縄文杉北側デッキの代替デッキについて（進捗状況の報告）

九州地方環境事務所

平成26年度 宮之浦岳縄文杉線道路（歩道）展望デッキ測量設計業務

3) 代替デッキ案を踏まえた設計図

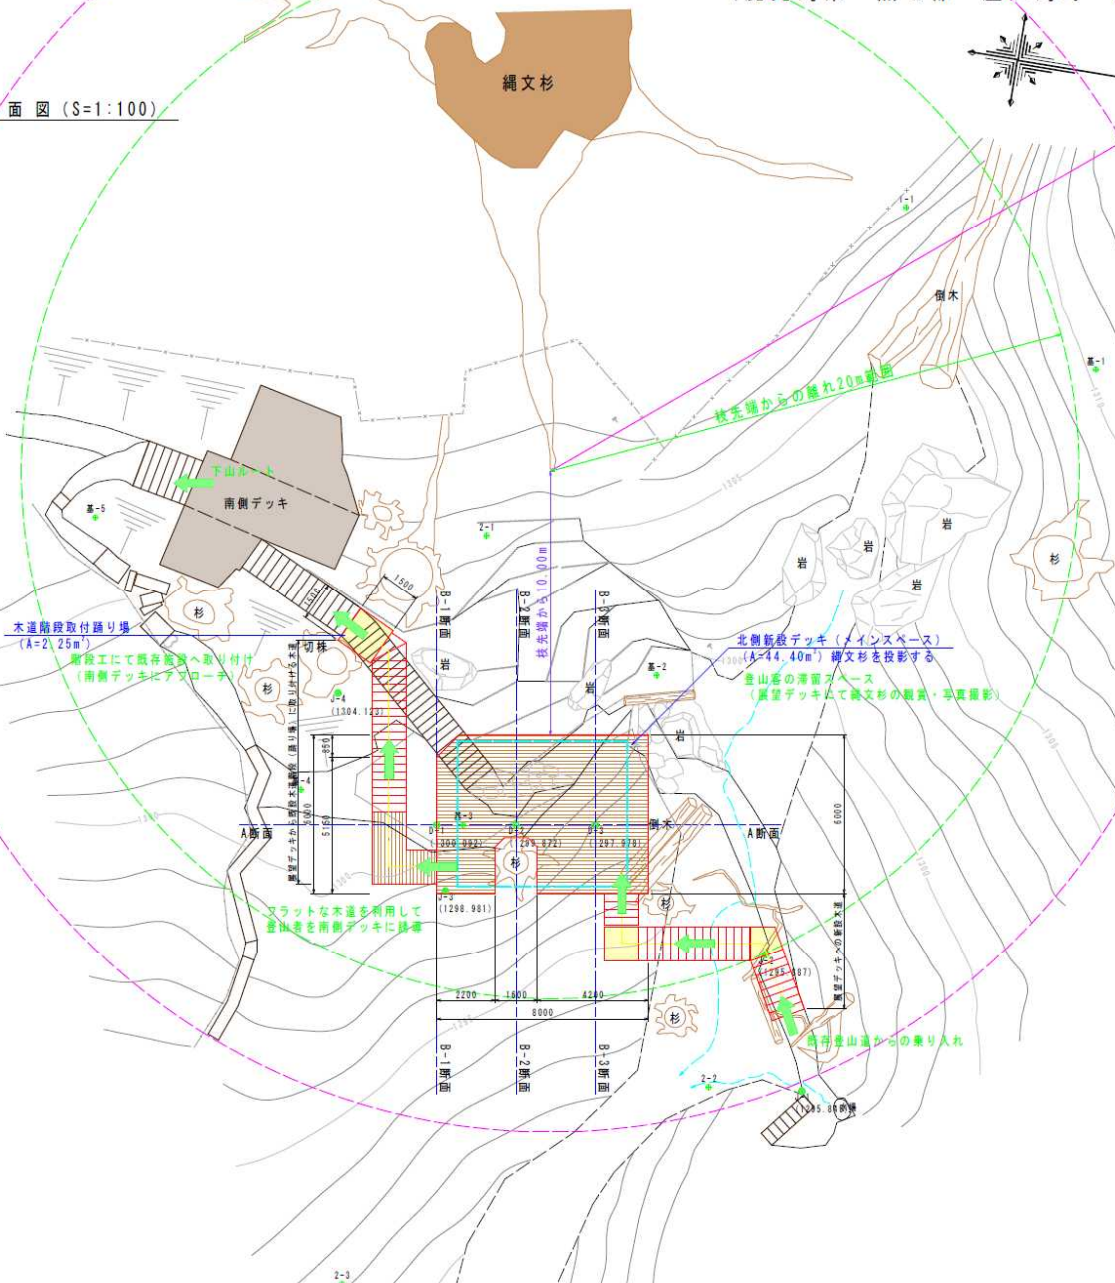
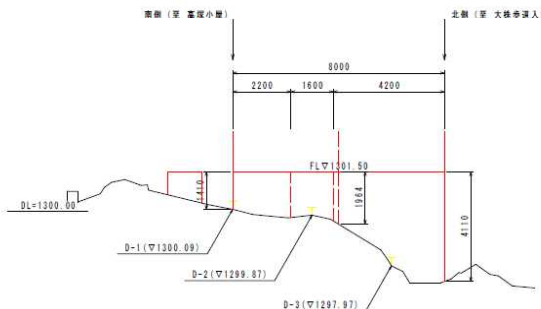
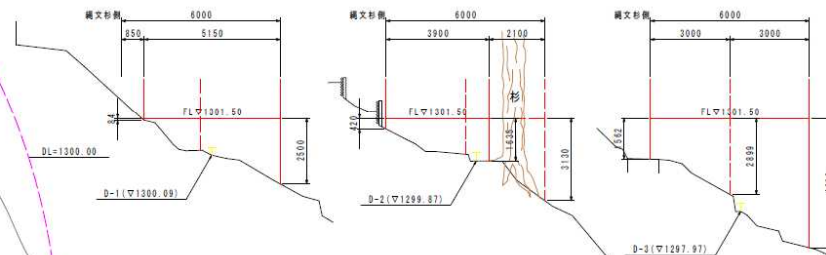
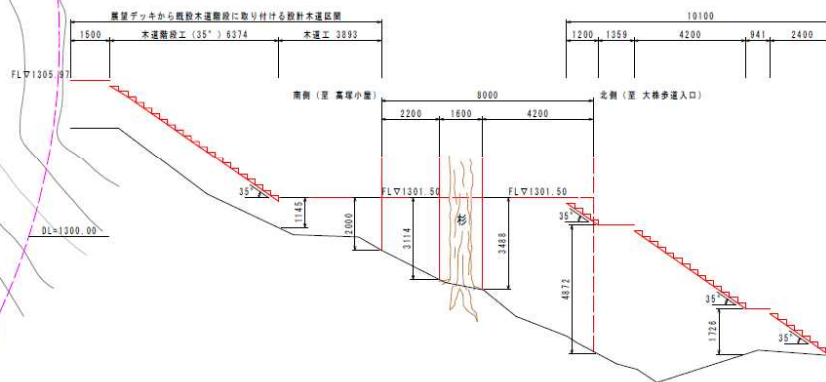
- ・ 8 月 22 日の設計図案では地域関係者との協議や現地検討を踏まえて設計するように指示していたが、検討結果を踏まえた設計となっていないため、以下のとおり再設計を指示。
- ・ 環境省からの指示概要。
 - 1) 腐朽枝の落枝時の安全性を確保するため、地域関係者との検討結果を踏まえて、縄文杉から 25m 以上離れた位置にデッキを設置すること。
 - 2) デッキはなるべく一かたまりの形状とし、長方形的な形状となる場合は長辺を縄文杉に向けるようにすること。
 - 3) 見学者の動線が交錯しないように、デッキへの入口と出口は、離れて設置すること。
 - 4) 縄文杉の幹については、実寸大で表現できるよう形状を検討すること。ただし、工法上の理由で困難であれば要相談。
 - 5) 修正後の案については、現地での展望と動線を実際に確認したい。
- ・ 10 月 2 日に上記の指示を踏まえた、修正図案を設計業者が再提出（別添）
